島根原子力発電所保安規定審査資料	
資料番号	保-06
提出年月日	2023年11月9日

島根原子力発電所
新規制基準への適合性確認に係る
保安規定変更認可申請（補正）について
（SA設備のLCO/AOT コメント回答）

2023年11月
中国電力株式会社

表 実条件とサーベイランス条件の比較

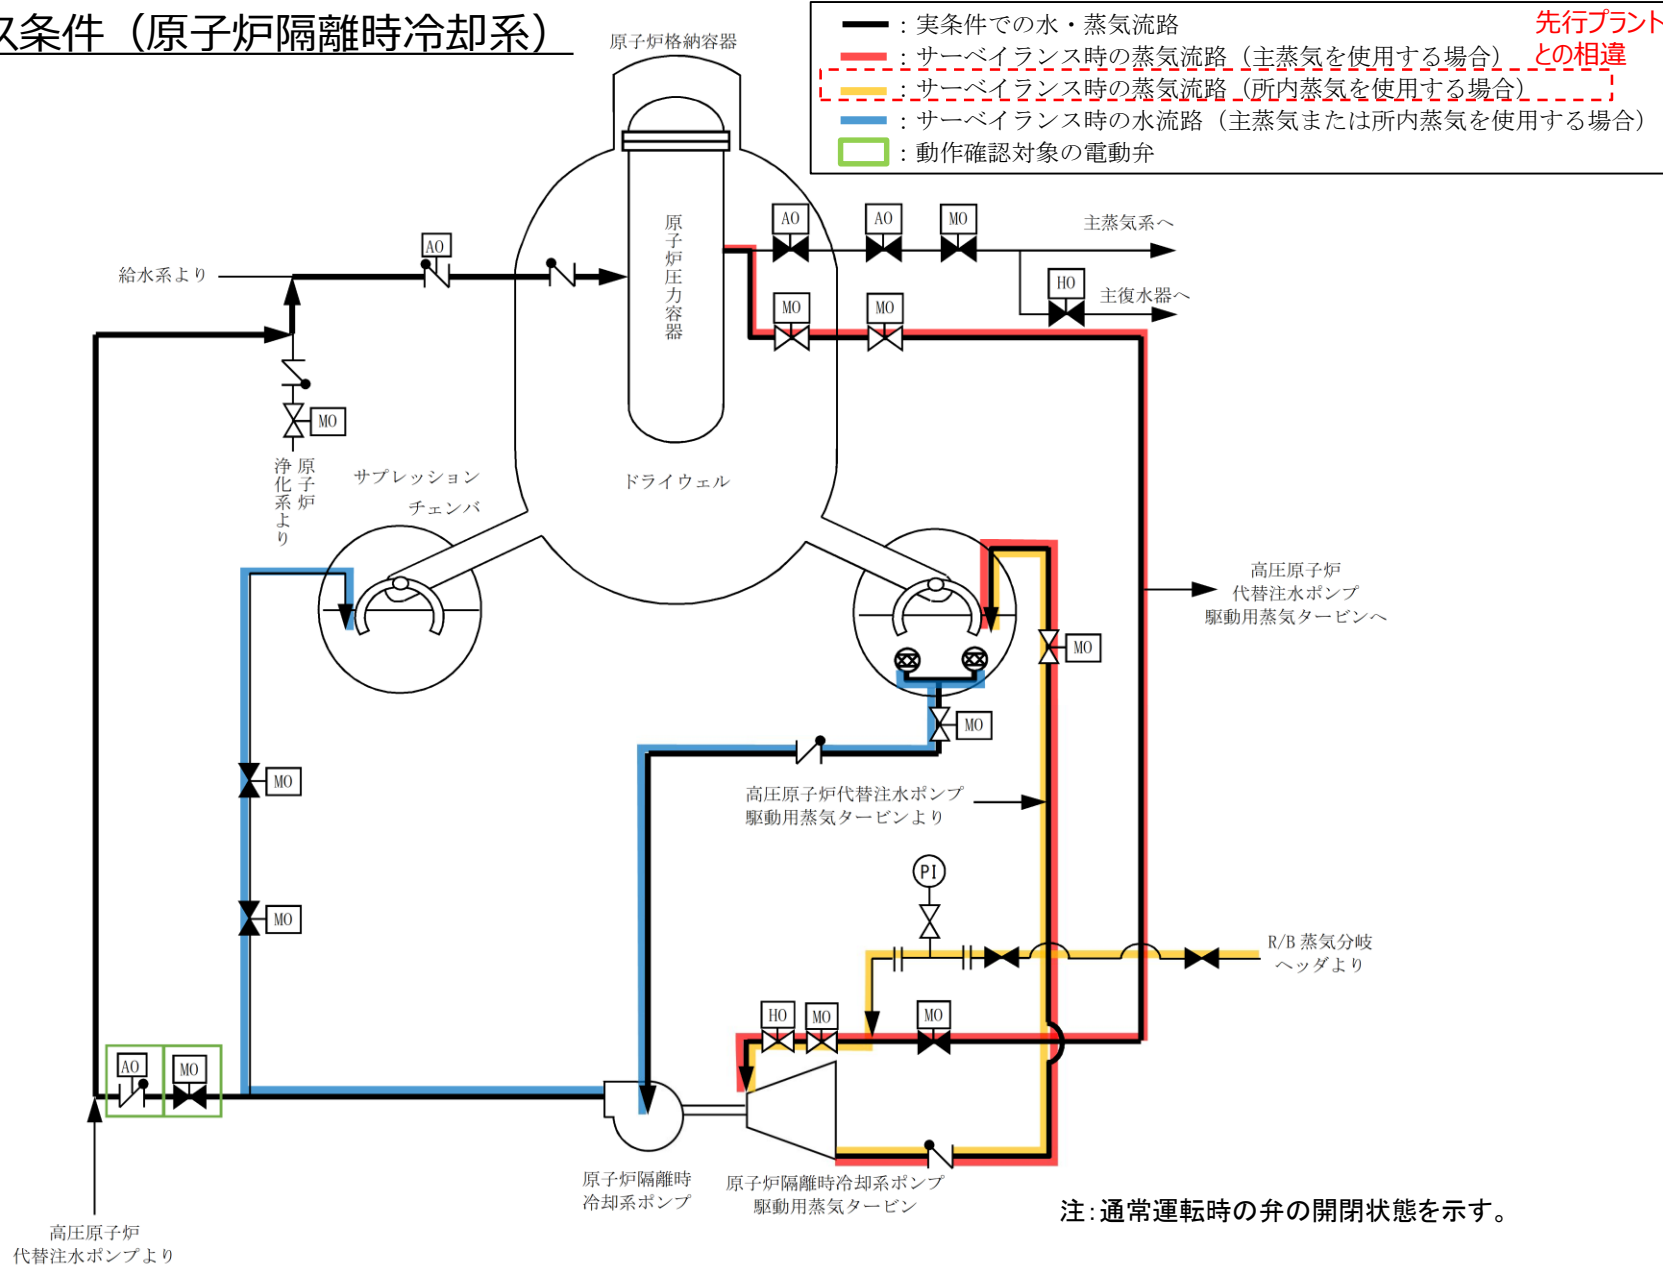
原子炉隔離時冷却系ポンプの「低圧運転点」でのサーベイランスについて、先行審査プラントとの相違点を説明すること。その上で、所内蒸気を用いてサーベイランスを行うと判断した理由、主蒸気にてサーベイランスを行うとした場合のプラントへの影響について、建設時に実施した主蒸気を用いた「低圧運転点」の試験方法及び保安規定審査基準の「実条件性能確認」との対応関係を踏まえて説明すること。

- 低圧運転点におけるポンプ性能の確認として所内蒸気を用いた確認運転を行い、蒸気流路の健全性の確認として従来から実施している運転点において主蒸気を用いた確認運転を行うことで、実条件と同等の試験が可能である。

項目	条件の比較		実条件性能適合性の考え方		
	実条件	サーベイランス条件	実条件との差異	実条件性能評価	
タービン	蒸気	主蒸気	①：所内蒸気 ②，③：主蒸気	差異有り（①：0.74MPa[gage] 相当の主蒸気による確認運転は運 転操作上好ましくない）	②，③で実条件と同等の条件による 確認運転を実施する。
	蒸気 圧力	0.74MPa [gage]以上	①：0.74MPa[gage] ②：0.98MPa[gage] ③：通常運転圧力	差異無し	—
	蒸気 流路	原子炉圧力 容器～サブ プレッションチェン バ	①：所内蒸気系～サブプレッション チェンバ ②，③：原子炉圧力容器～サ プレッションチェンバ	差異有り（①：0.74MPa[gage] 相当の主蒸気による確認運転は運 転操作上好ましくない）	②，③で実条件と同等の条件による 確認運転を実施する。
ポンプ	水源	サブプレッション チェンバ	①，②，③：サブプレッションチェン バ	差異無し	—
	水流 路	サブプレッション チェンバ～原 子炉	①，②，③：サブプレッションチェン バ～サブプレッションチェンバ	差異有り（原子炉出力および原子 炉水位の変動、注水に伴う原子炉 水質の悪化により原子炉への送水 は原子力安全上困難）	・ポンプの起動試験により、必要な流 量・揚程を満足することを確認する。 ・電動弁の開閉試験により、系統構成 が適切になされることを確認する。
	流量	91m ³ /h	91m ³ /h	差異無し	—
	全揚 程	蒸気圧力 + 44m	蒸気圧力 +44m	差異無し	—

流路の圧力損失の考慮方法

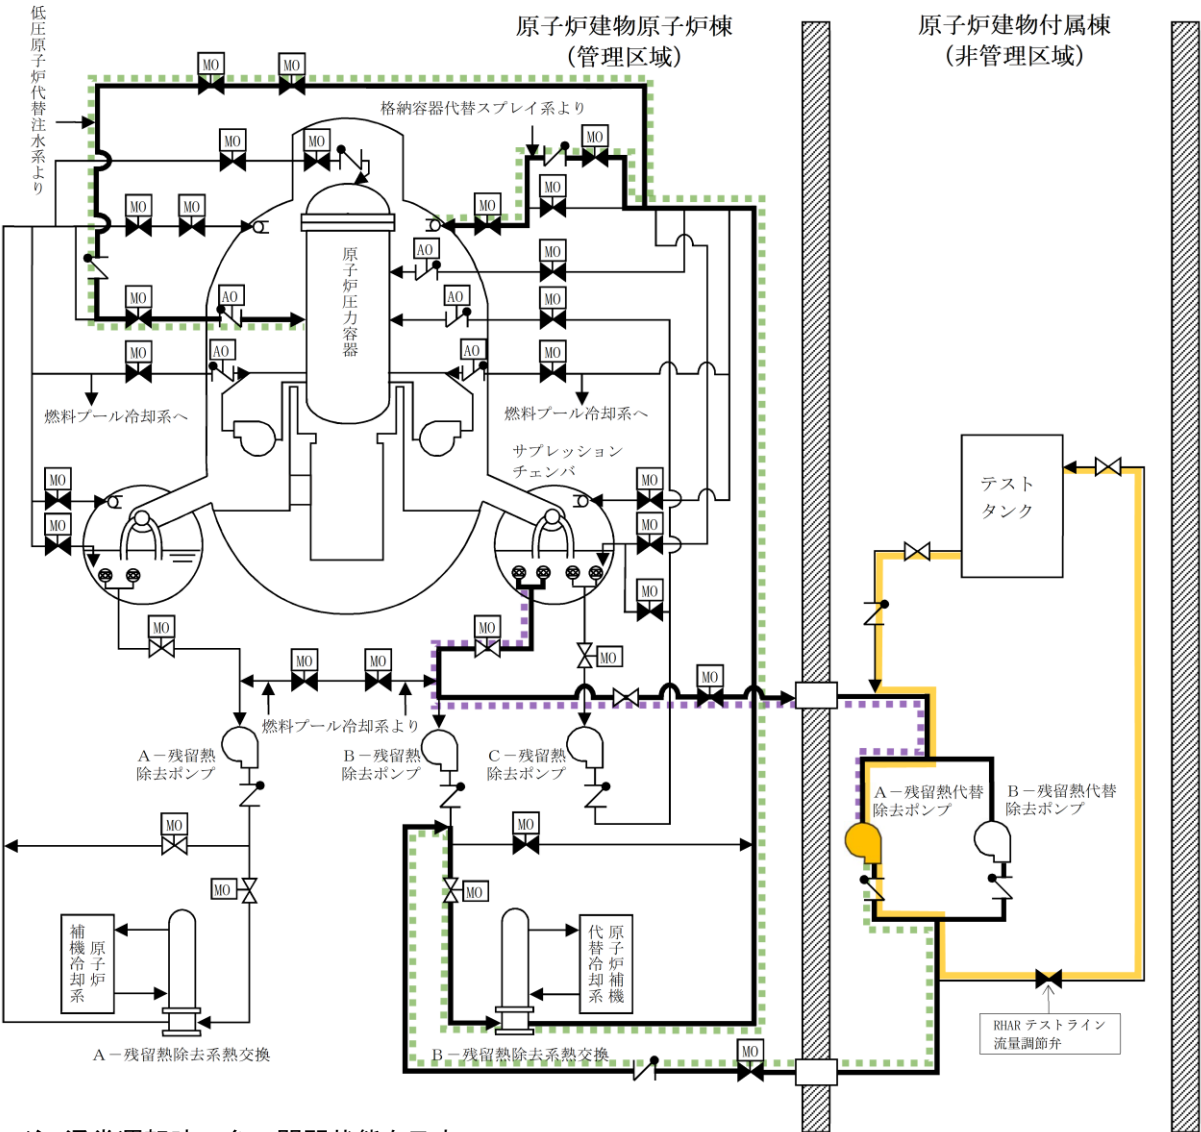
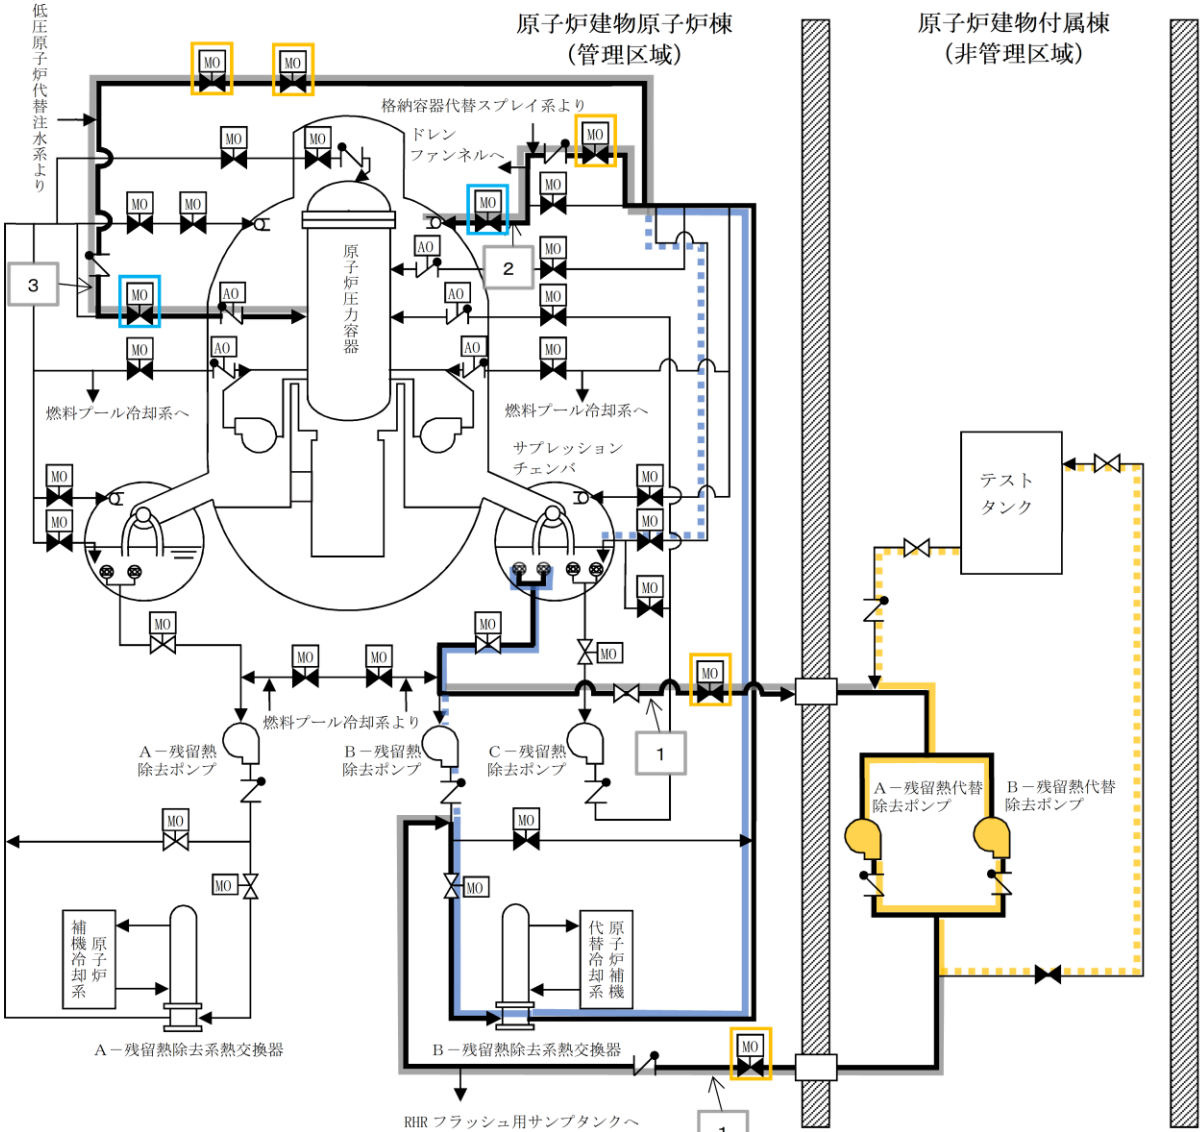
残留熱代替除去系のサーベイランスの実施方法について、保安規定審査基準（確認する機能が必要となる事故時等の条件で必要な性能が発揮できるかを確認するための十分な方法）の要求事項を踏まえ、対象機器を含めた系統の「実条件性能確認」として、十分な方法であることを説明すること。また、説明においては、テストタンクを用いたライン構成での確認が、重大事故時に使用する際の系統構成での圧損を踏まえたものになっていること等、実条件性能確認との同等性を有するものであることを説明すること。

- テストタンクを用いた循環運転を行う場合においても、RHAR使用時の流路の圧力損失は、ポンプの必要揚程および有効NPSH評価において考慮している。
